資料 3-2 (原子力規制委員会資料)

基準地震動の策定に関する審査における不確かさの反映の具体例

令和 3 年 2 月 3 日
原子力規制庁

令和 2 年 1 2 月 1 6 日の原子力規制委員会において、「基準地震動の策定に係る審査について」(参考資料)が取りまとめられた。その際の審議において、今後、技術的な内容について説明を加えていく必要があるとの指示があったので、審査の具体例として、大飯発電所の基準地震動の審査を取り上げ、報告する。内容は、基準地震動のうち、「敷地ごとに震源を特定して策定する地震動」の「FO-A～FO-B～熊川断層による地震」の断層モデルを用いた手法に基づく地震動評価の審査について説明する。

図表4 「断層長さ及び断層幅」への不確かさの反映

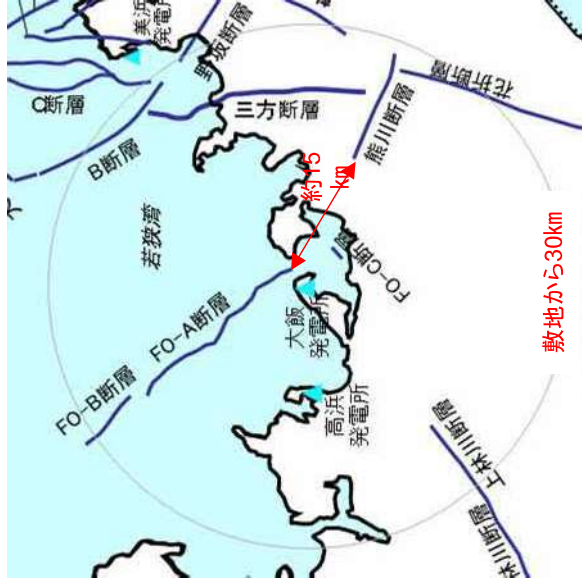
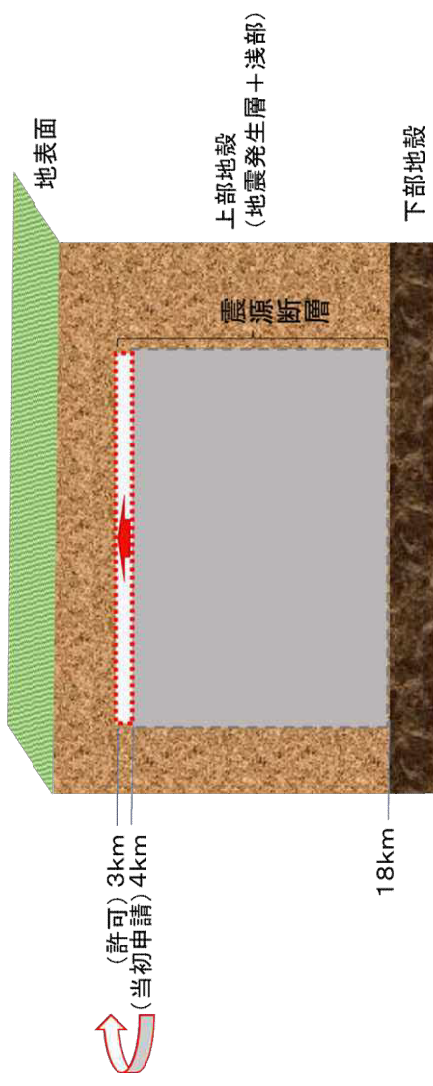
断層長さ及び断層幅(断層上端深さ)については、審査の過程において、不確かさを反映して設定することを求め、図表4のとおり、断層長さについては「FO-A～FO-B断層」と「熊川断層」とを連動させ、また、断層幅(断層上端深さ)については上端深さ4kmを上端深さ3kmに見直した。

- ①断層の連動(断層長さ)
- 事業者の当初の申請では、「FO-A～FO-B断層」(断層長さ約35km)と「熊川断層」(断層長さ約14km)との間には、約15kmの離隔があったことから連動は考慮されていなかったものの、以下の観点から、両断層を連動(断層長さ約63.4km)させた。
 - ・両断層は敷地の前面に位置しており、連動させた場合に地震動評価の影響が大きいこと
 - ・両断層の間には断層の有無が不明瞭な区間が相当有り、走向・傾斜等の観点から、連動破壊を否定することが難しいこと
- ②上端深さ・下端深さ(断層幅)
- 上端深さ・下端深さは、事業者の当初の申請では4km・18kmに設定していたが、速度構造や微少地震の発生状況を考慮して、評価結果が厳しくなるように上端深さは3kmに見直した。

図表6 断層の連動（断層長さの増大）による
地震動評価結果への影響

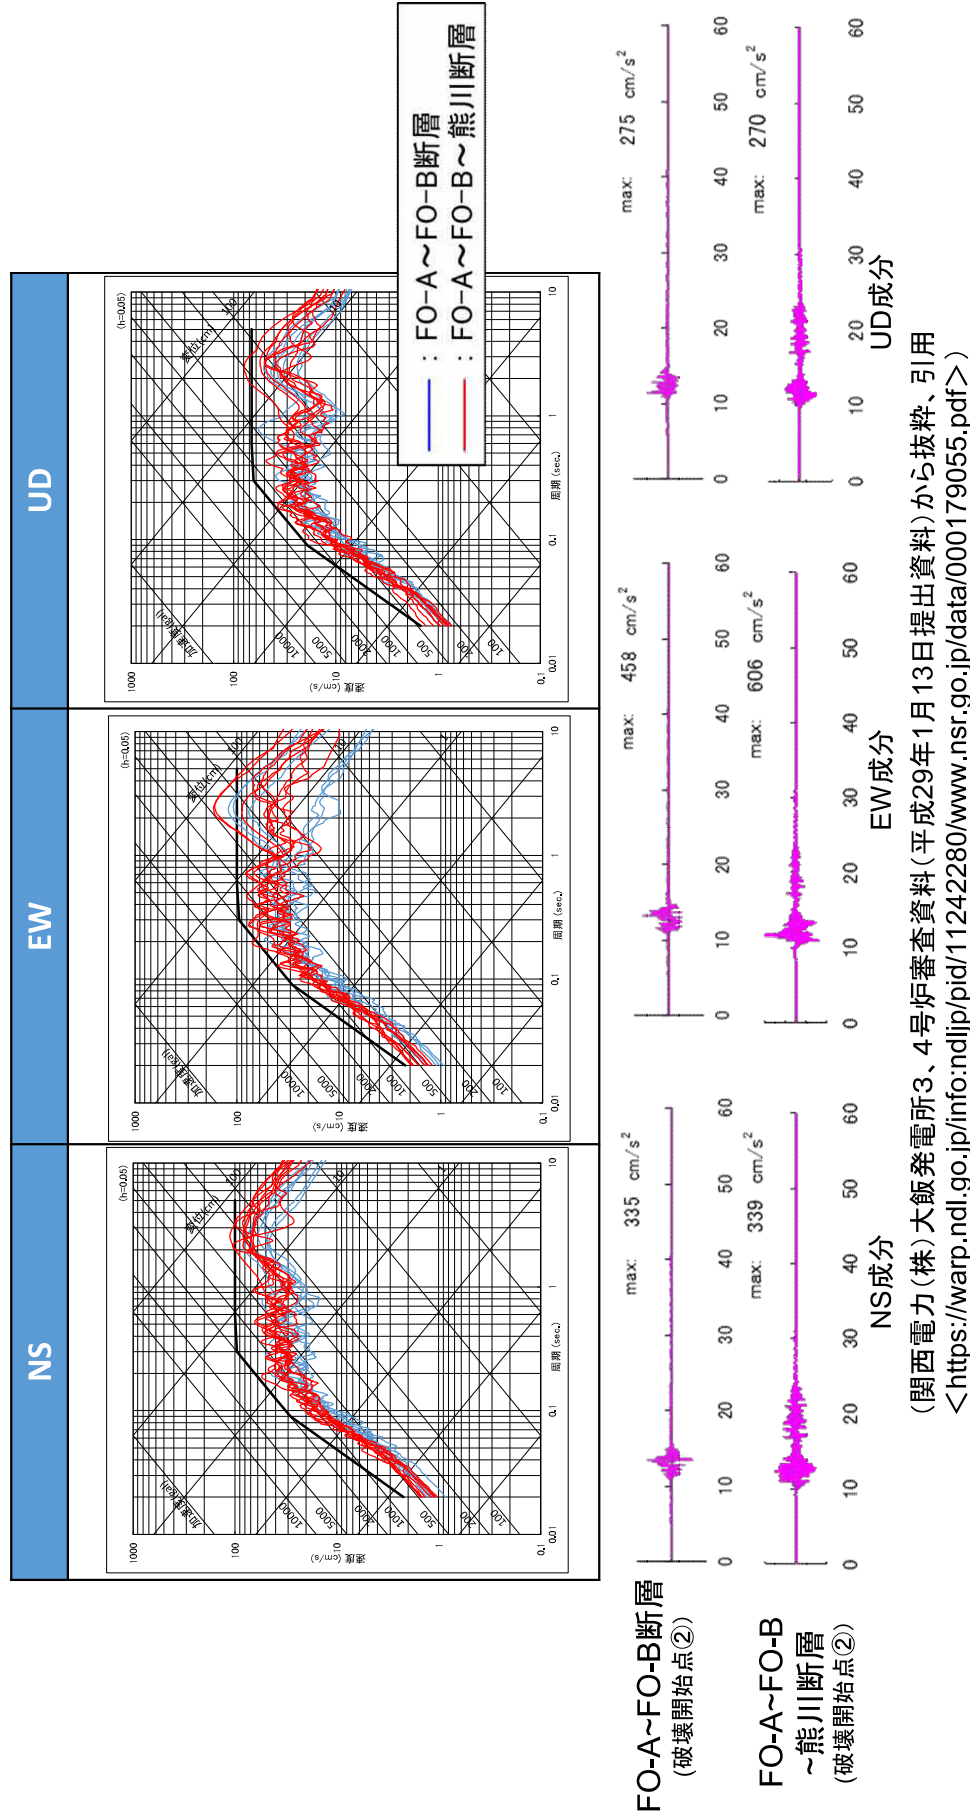
FO-A～FO-B～熊川断層(3連動)による地震動は、FO-A～FO-B断層(2連動)による地震動に比べ周期全体にわたり大きい傾向である(敷地と断層の位置関係により、各成分に分配される割合は変化する)。FO-A～FO-B～熊川断層による地震の最大加速度は、破壊開始点②としたケースにおけるEW成分606galである。これは、FO-A～FO-B断層による地震の最大加速度458galの約1.32倍であった。

図表7 断層上端深さの見直し（断層幅の増大）による地震動評価結果への影響

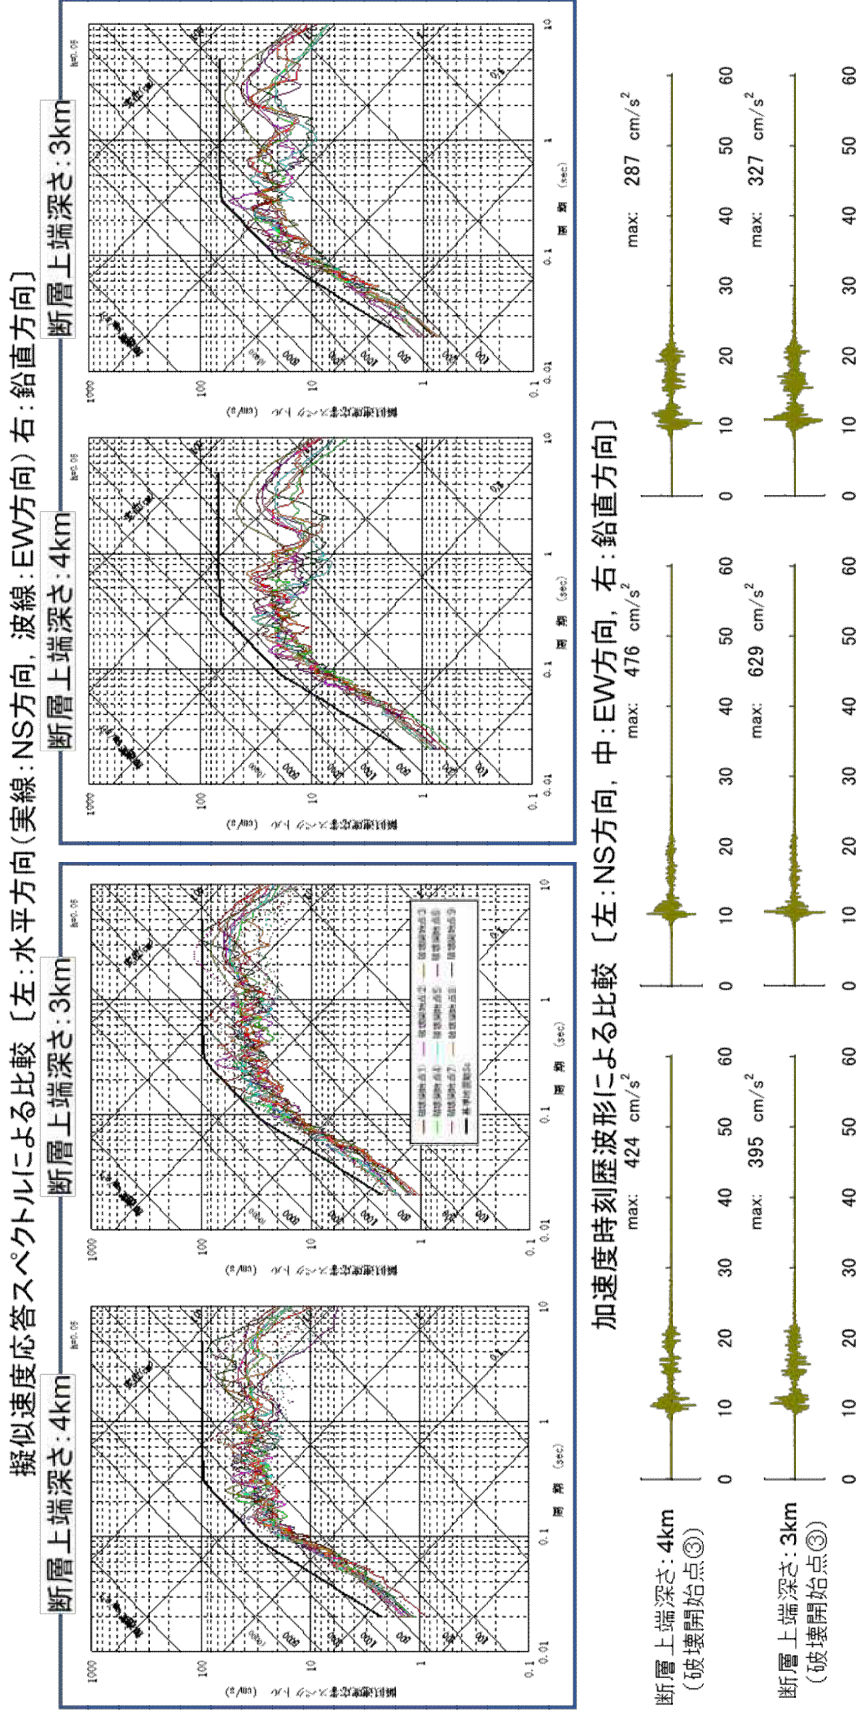
FO-A～FO-B～熊川断層（3連動）による地震動（ただし、事業者の当初の申請時の評価であり、参考扱い）は、断層上端深さ4kmを基本とし、不確かさとして断層上端深さ3kmを評価していた。断層上端深さを3kmとした際の地震動評価結果の最大加速度は、破壊開始点③ケースにおけるEW成分の629galで、断層上端深さを4kmとした際の地震動評価値476galの約1.32倍であった。これは、上端深さを4kmから3kmに変更することにより震源断層面積が大きくなることの影響よりも、アスペリティの位置が敷地に近づくことの影響が大きい。

図表8 アスぺリテイの断面図及び地震動評価結果への影響度

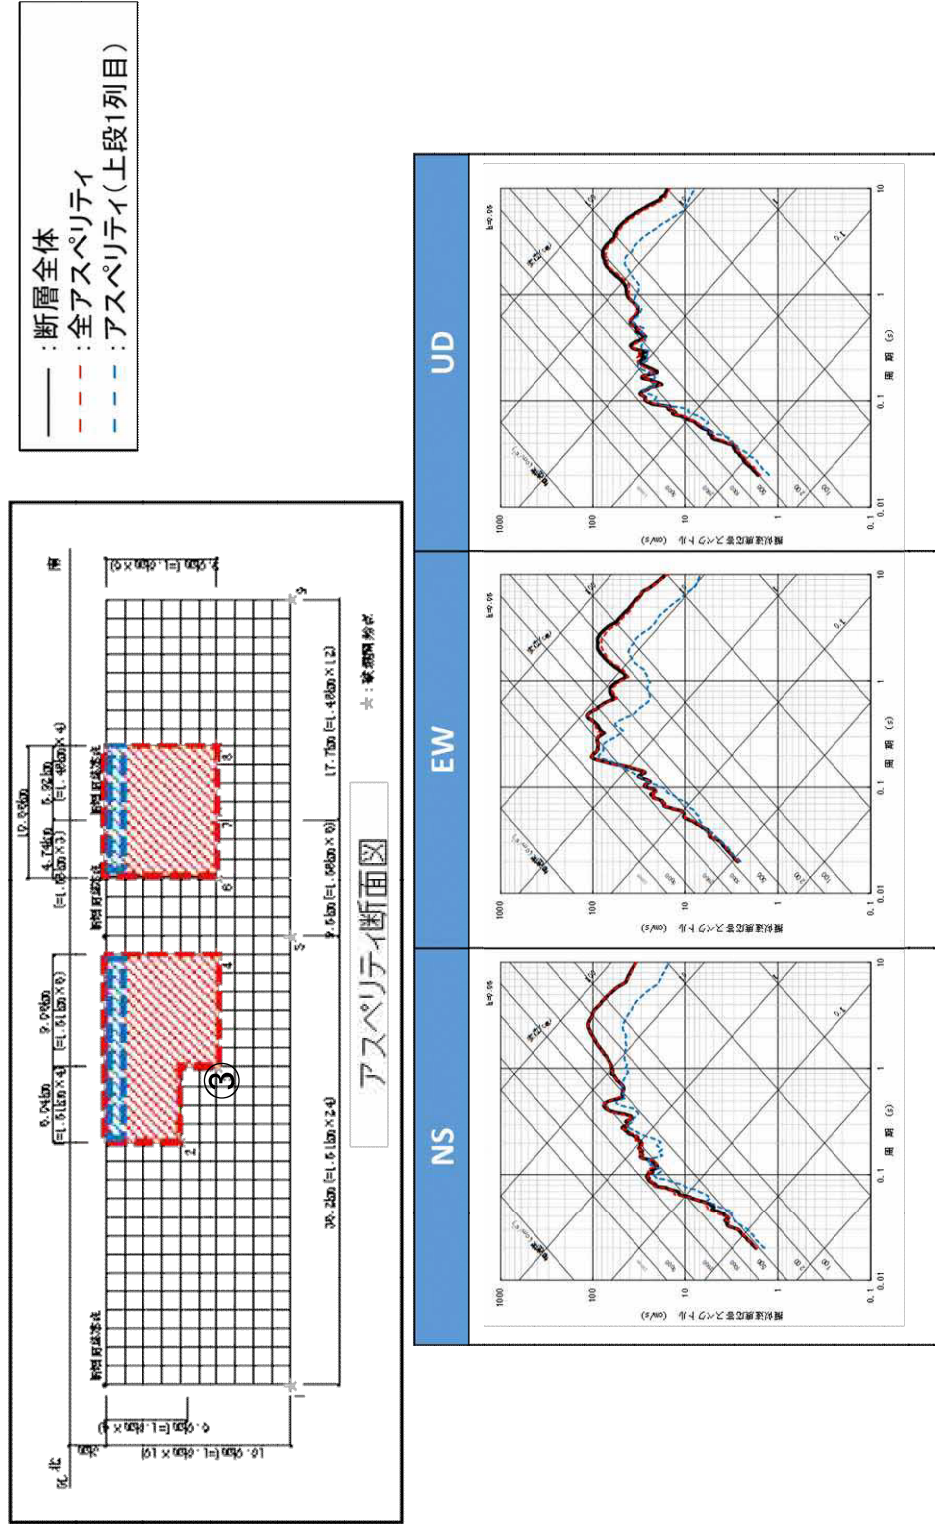
アスペリティ位置については、敷地での地震動が厳しいものになるように、断層面の最も浅い場所に配置した。

敷地での地震動が厳しいものになるよう、「基本ケース」において、地震動評価結果に大きく影響するアスぺリテイを断層面の最も浅い位置に配置した。
FO-A~FO-B~熊川断層(短周期の地震動レベルを1.5倍したケース;破壊開始点③)の地震動評価結果について、領域毎の地震動評価結果への影響度を分析すると、最も浅部に位置するアスぺリテイ(上段1列目)の影響が大きく、特に短周期領域で顕著になっていることが分かる。

図表10 短周期の地震動レベルを1.5倍したケース

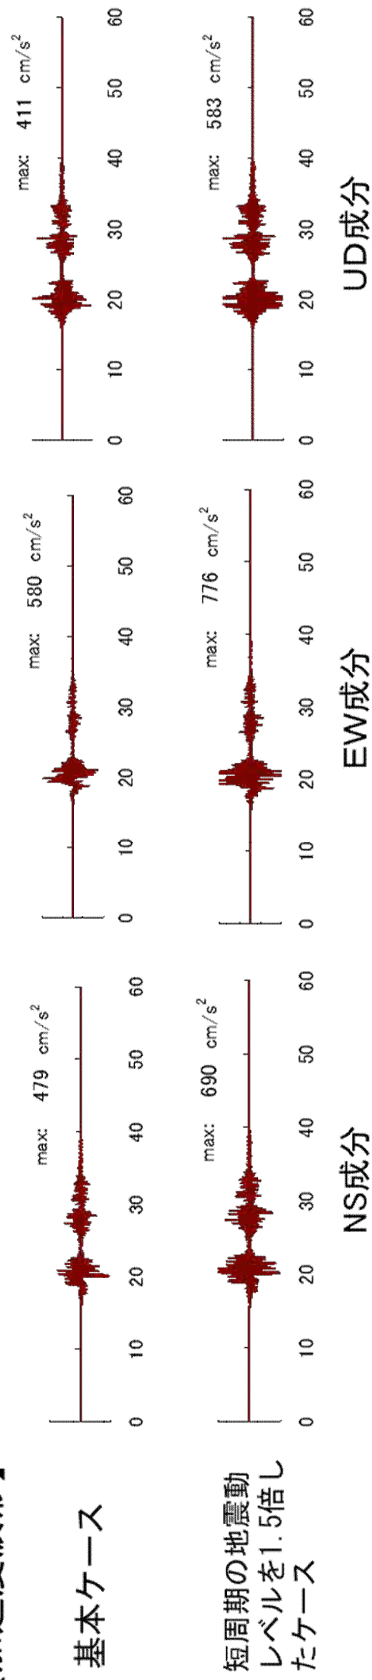
「短周期の地震動レベルを1.5倍したケース」は、アスペリティ応力降下量⁵を1.5倍するのと同じ効果となるように、計算結果である短周期領域の加速度フーリエスペクトルを1.5倍にしたものである。「基本ケース」と「短周期の地震動レベルを1.5倍したケース」の地震動評価結果を比較したものを図表10に示す。

「短周期の地震動レベルを1.5倍したケース」は、計算結果である短周期領域の加速度フリーエスペクトルを1.5倍にしたものである。これにより、地震波の最大加速度もおおむね1.5倍程度となる。

図表11 断層の上端深さ、断層の連動、短周期の地震動レベルにかかる不確かさを反映したことによる地震動評価結果（最大加速度）

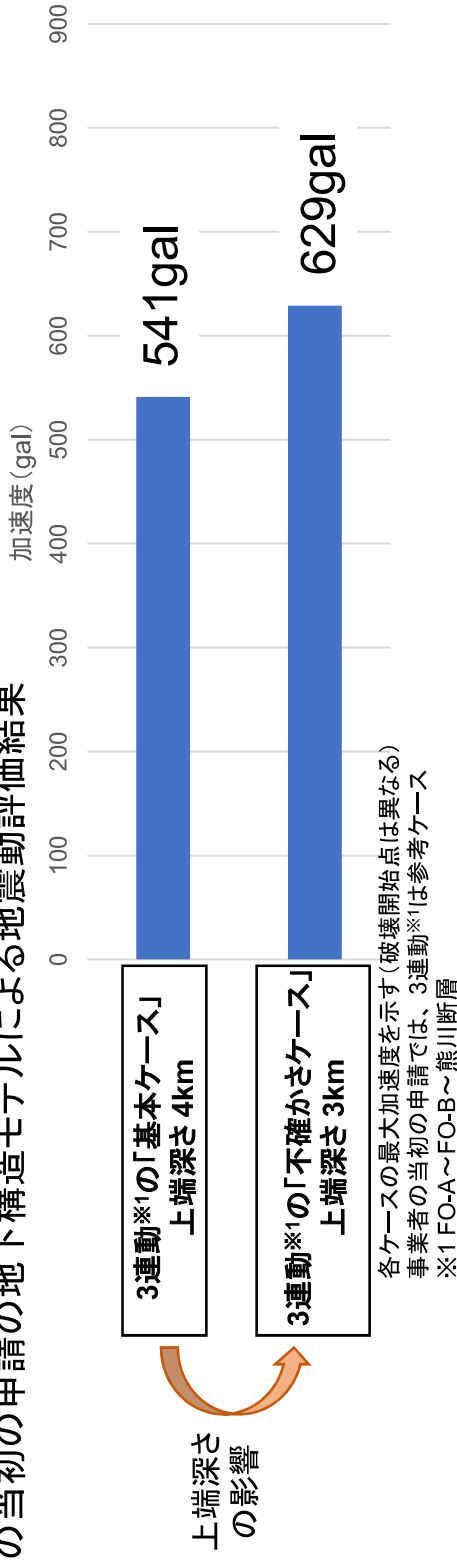
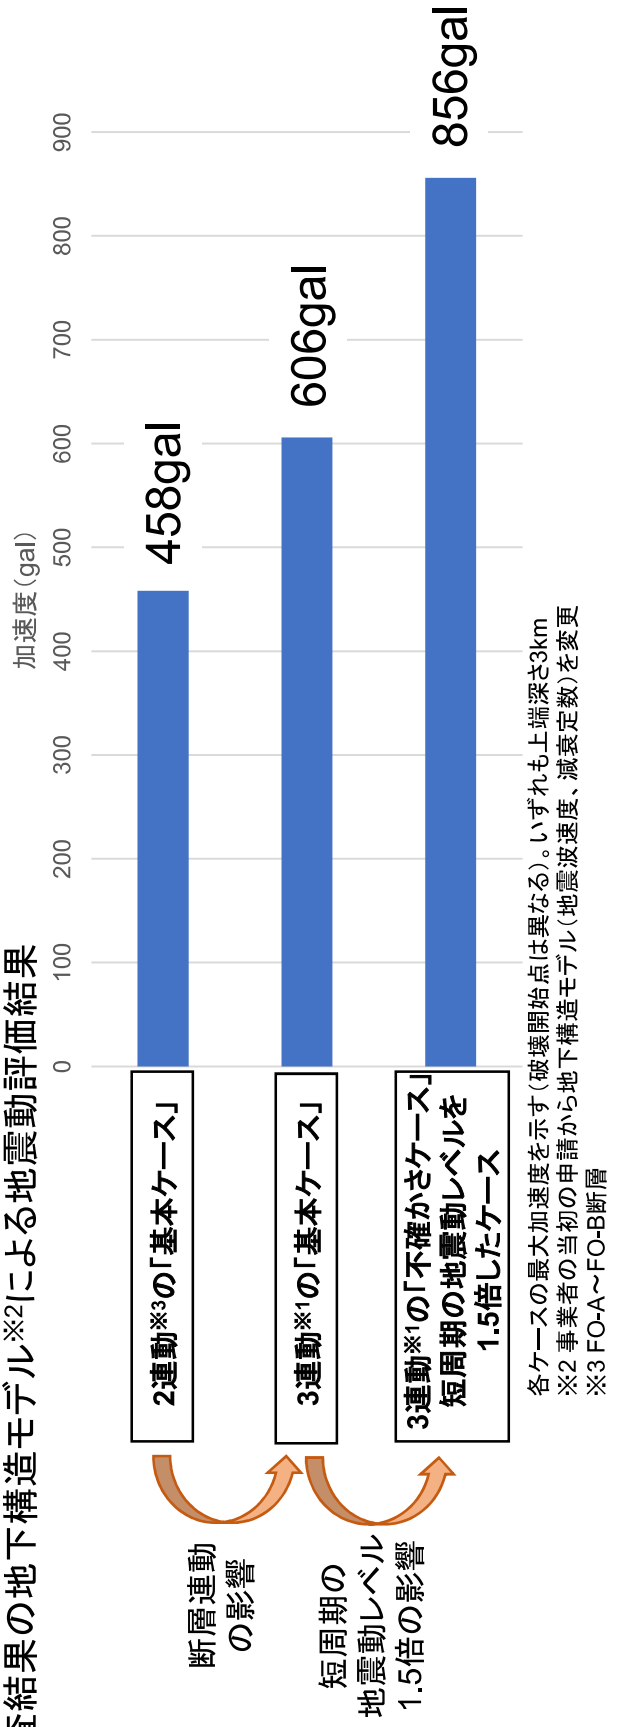
「FO-A～FO-B～熊川断層による地震」の地震動評価において、断層の上端深さ、断層の連動（断層長さの増大）及び短周期の地震動レベルといったパラメータを、評価結果が厳しいものになるように設定した結果、地震動評価結果がどのように保守的になったのかを図表 1 1 に示す。

断層の上端深さ、断層の連動及び短周期の地震動レベルについて、評価結果が厳しいものになるように設定した結果、最大加速度の値が大きくなり、保守的な評価となった。

別添図表1 入倉・三宅式を用いて震源断層面積から計算した地震モーメントに
何らかの値を上乗せする操作について

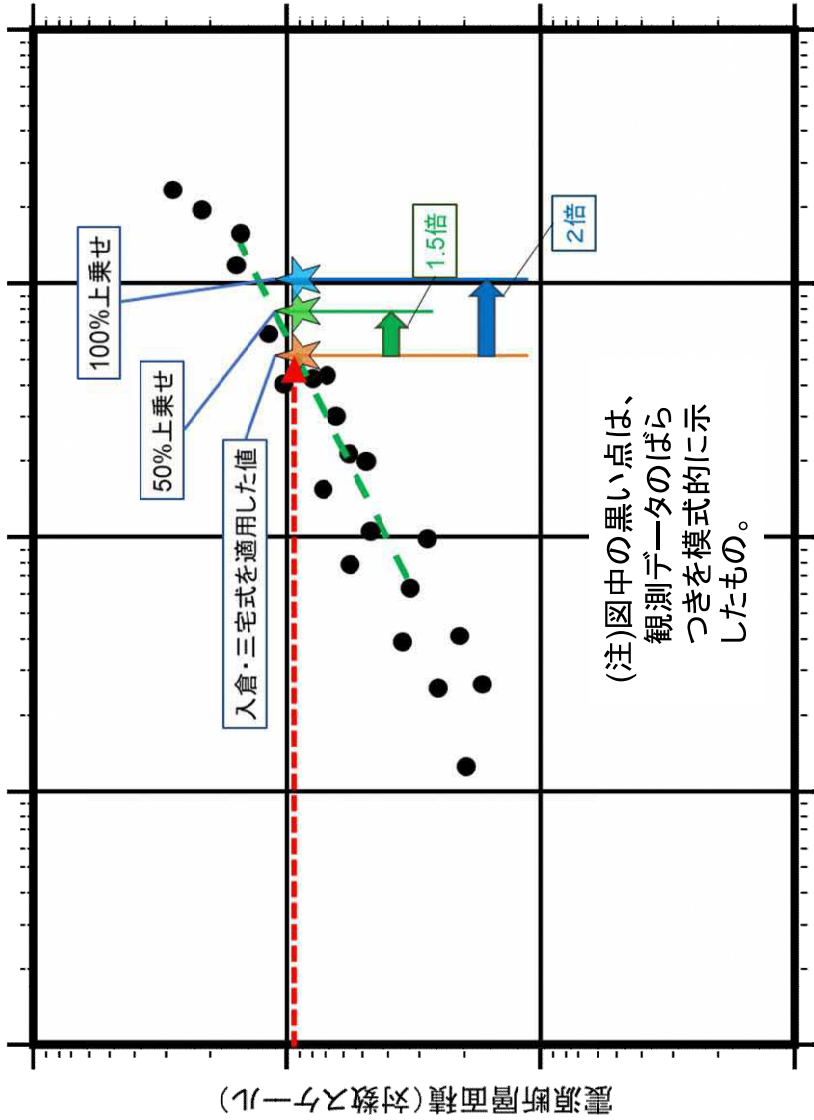
震源断層面積から計算した地震モーメントに、上乗せする値を2ケース（50%上乗せと100%上乗せ、倍率にすると1.5倍と2倍）設定し、その影響について試算した。上乗せの設定イメージを別添図表1に、試算結果を別添図表2に示す。試算結果から、以下のことが言える。

- ・地震モーメントへの上乗せにより、震源断層面積に占めるアスペリティ総面積の比が60%を超え、レシピで参照している知見に反する。また、レシピに従うと、アスペリティのすべり量は平均すべり量の2倍としているため、背景領域のすべり量が負となり、震源モデルに破綻が生じる。
- ・地震モーメントへの上乗せによるアスペリティ総面積の増分の影響が大きく、アスペリティ応力降下量は小さくなる。剛構造で設計されている原子力発電所への影響が大きい短周期領域の地震動の大きさは、主に①断層及びアスペリティと敷地との距離、②アスペリティ応力降下量、③アスペリティ総面積の関係で決まる。アスペリティ総面積が増えアスペリティ応力降下量が小さくなる場合、面積の増分は敷地からの距離が遠くなるアスペリティの側面と下端が中心となることから、断層と敷地の距離が近い大飯発電所の場合は、短周期領域の地震動は小さくなる。
- ・仮に震源断層面積から計算した地震モーメントに何らかの上乗せをすると、レシピに従えば円形破壊面を仮定したスケーリング則が適用されず、アスペリティ総面積の占める割合は断層総面積の22%とすることになり、アスペリティ応力降下量は14.1MPaとなる。この場合、短周期領域の地震動については、入倉・三宅式を用いて震源断層面積から計算した地震モ

ーメントをそのまま用いる場合とほとんど変わらない結果となる。すなわち、入倉・三宅式を用いて震源断層面積から計算した地震モーメントに何らかの上乗せをする操作を行うことは、基準地震動の策定において必ずしも厳しい側に評価することにつながらない。
